Betreffende wijzigingen

Nieuwe Doorsnede C-C

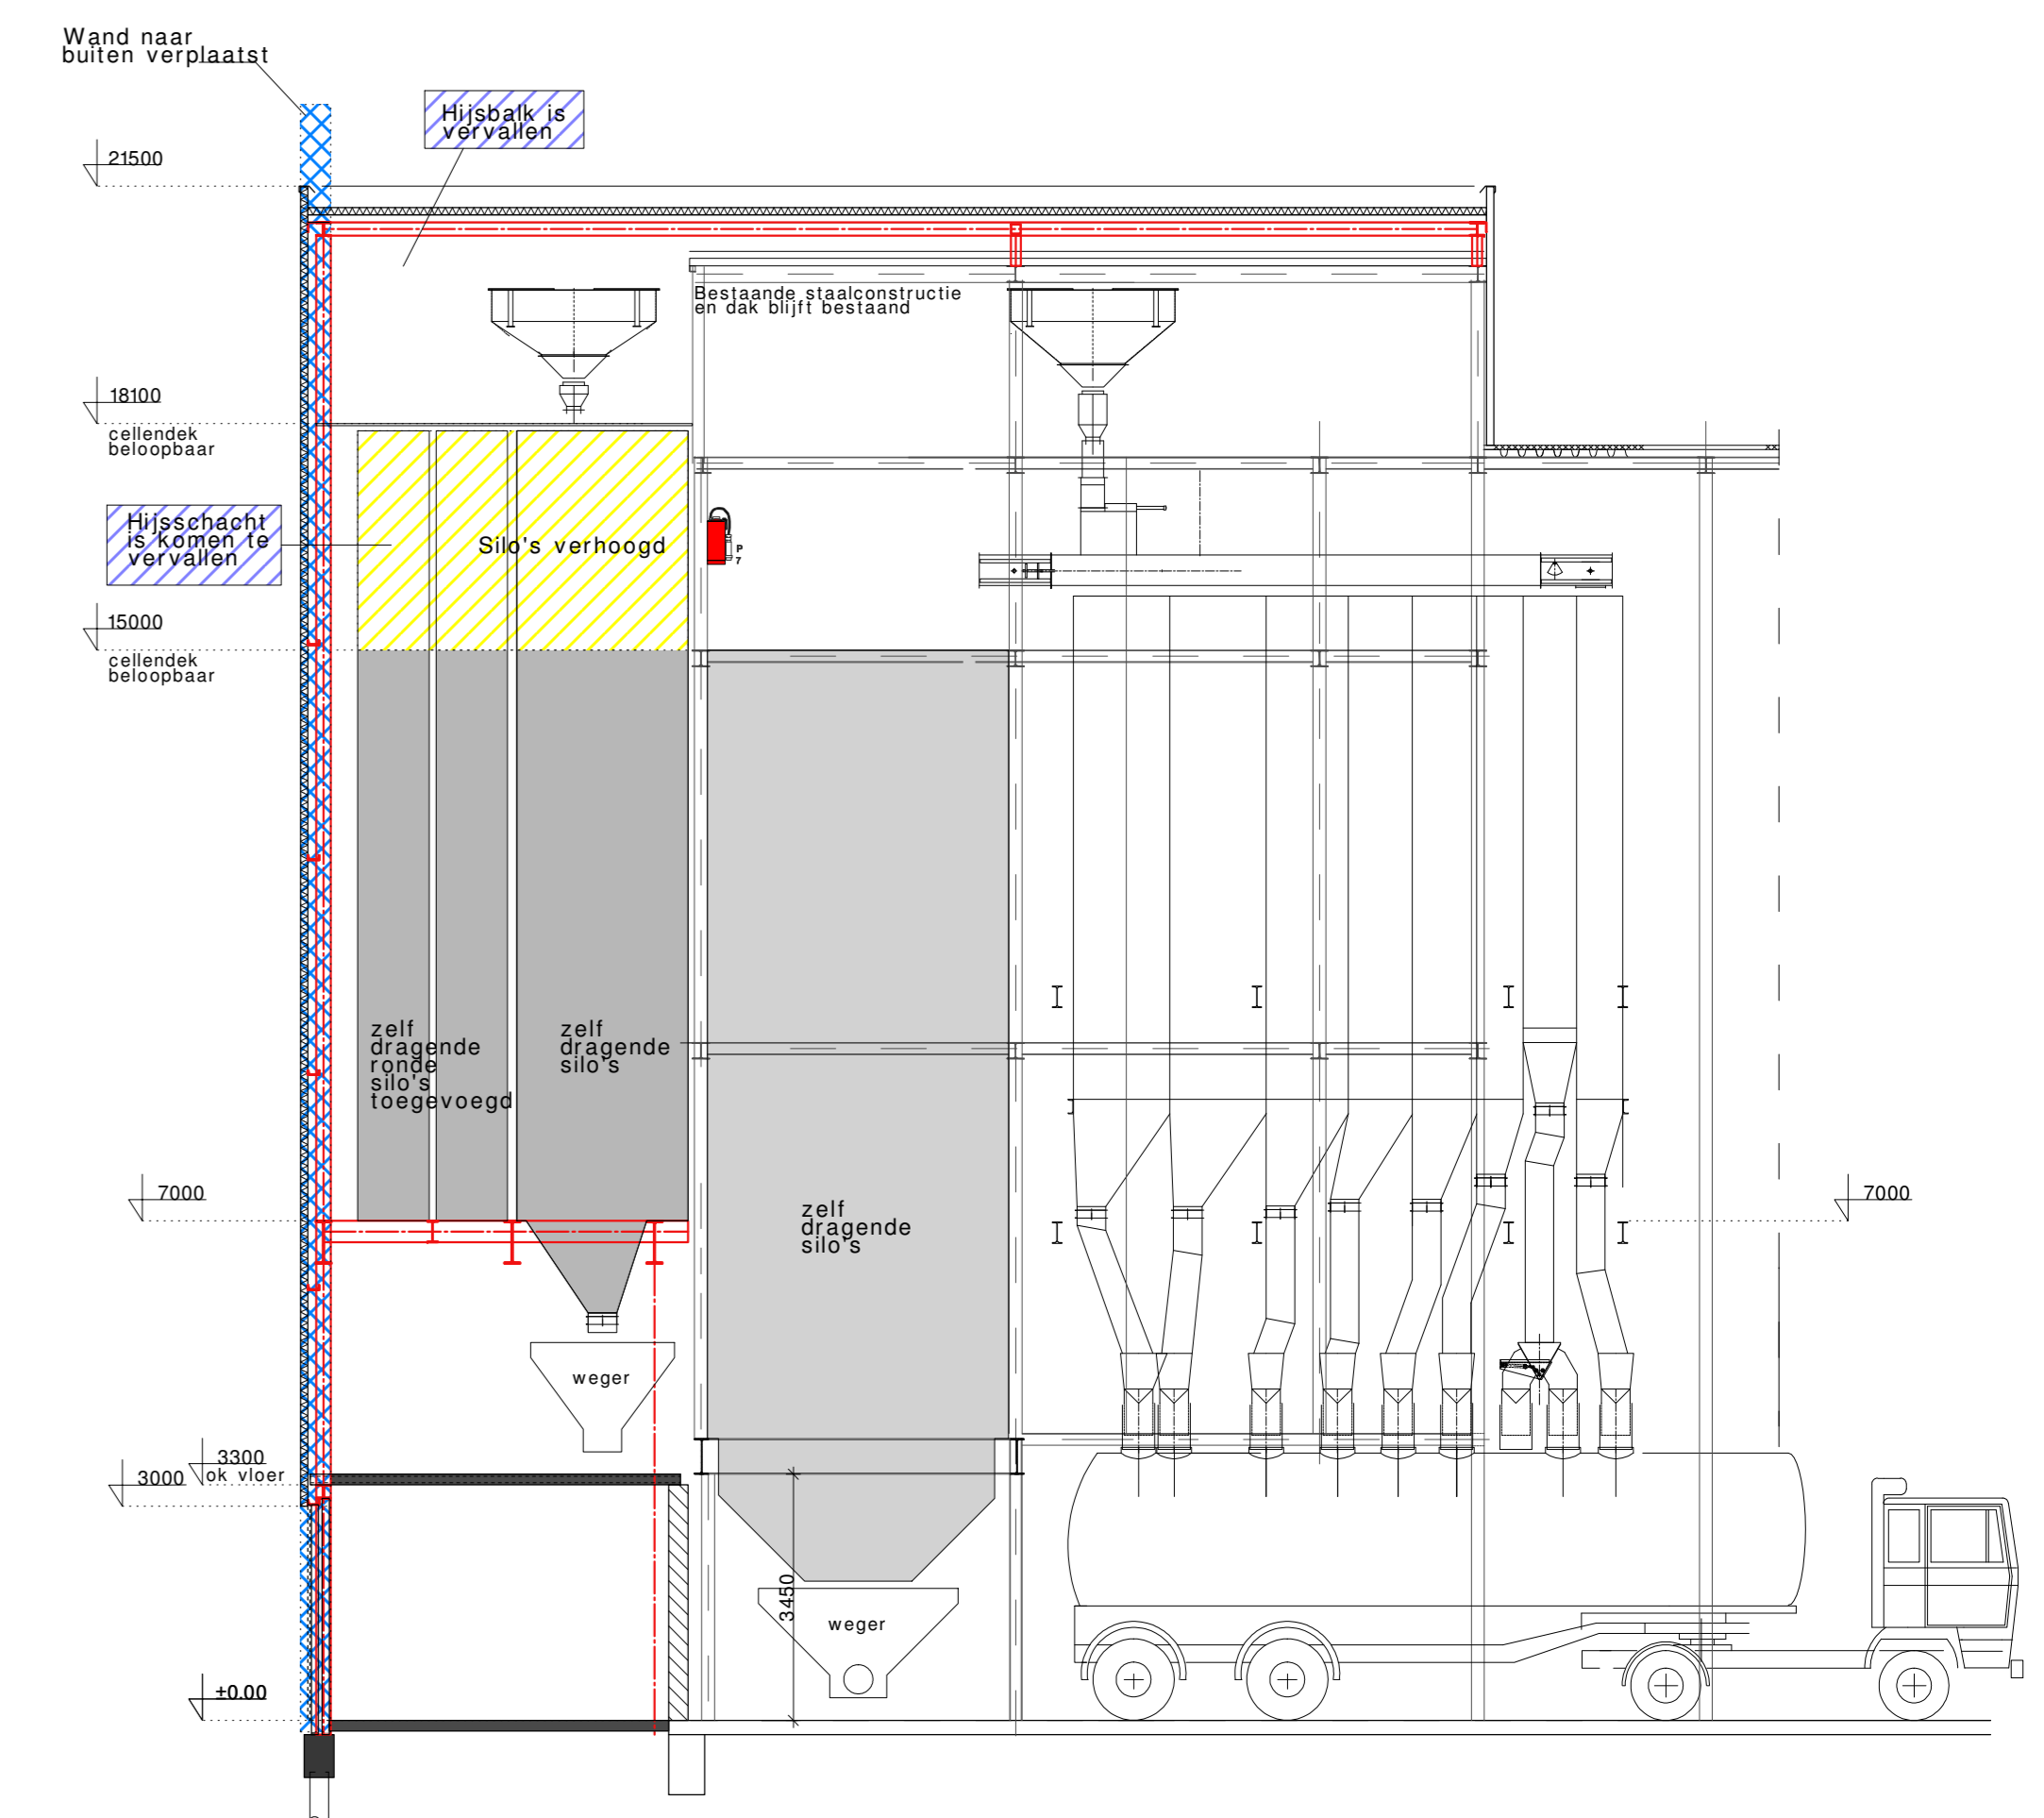
Wijziging: Bestaande 100 mm sandwichpaneel met 80 mm sandwichpaneel met purpur vulling + 75 mm steenwol op de bestaande constructie, e.e.a. volgens opgave Peter van de Boom

Op bestaande constructie 75 mm steenwol bevestigen
